# Starostwo Powiatowe w Gorzowie Wielkopolskim

Znak sprawy: **IRS.272.4.2022.TCz**

**Przebudowa, rozbudowa wraz ze zmianą sposobu użytkowania budynku szkoły na budynek z pomieszczeniami przeznaczonymi na opiekę społeczną oraz budowa budynku użyteczności publicznej w ramach zamierzenia – centrum wsparcia rodziny wraz z placówką opiekuńczo-wychowawczą z miejscami interwencyjnymi dla dzieci oraz ośrodkiem interwencji kryzysowej na działce o numerze ewidencyjnym 83/3 obręb ewidencyjny 4 – Mościce, jednostka ewidencyjna Witnica wraz z wyposażeniem.**

Działając na podstawie przepisów art. 284 ust. 2 ustawy Pzp Zamawiający w związku z zapytaniem jednego z Wykonawców wyjaśnia co następuje:

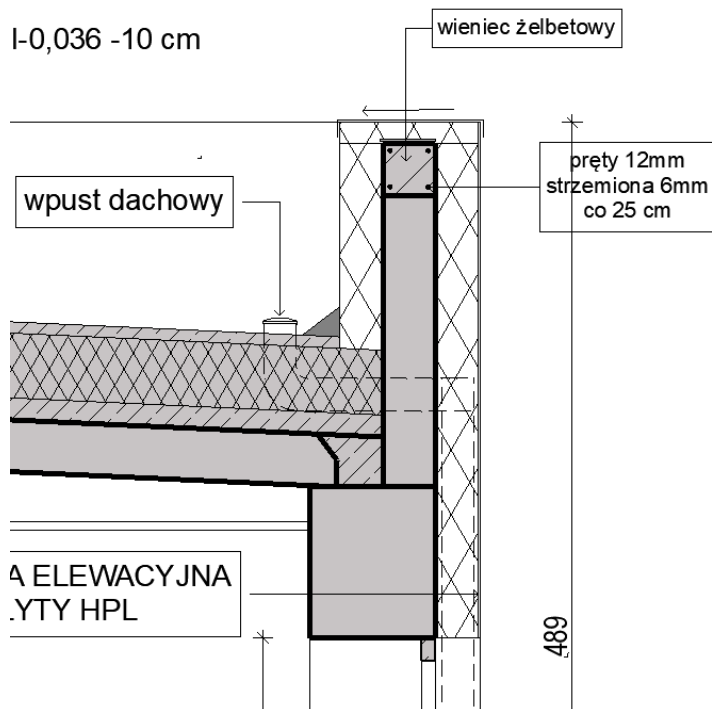
Prosimy o zakres, orientacyjną grubość wylewek i aktualizację przedmiaru.

Uzupełniono przedmiar.

## Przekrój przez nawierzchnie

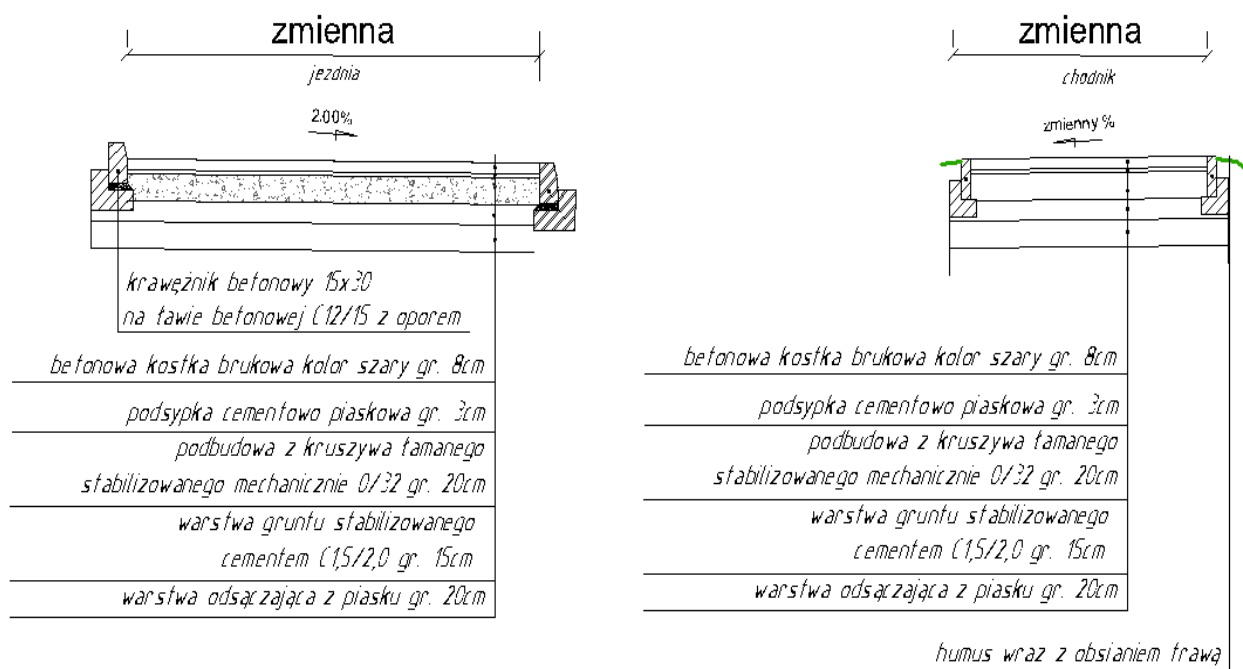
Prosimy o aktualizację dokumentacji o przekrój przez drogę i chodniki.

W załączeniu przekrój przez jezdnię i chodnik.
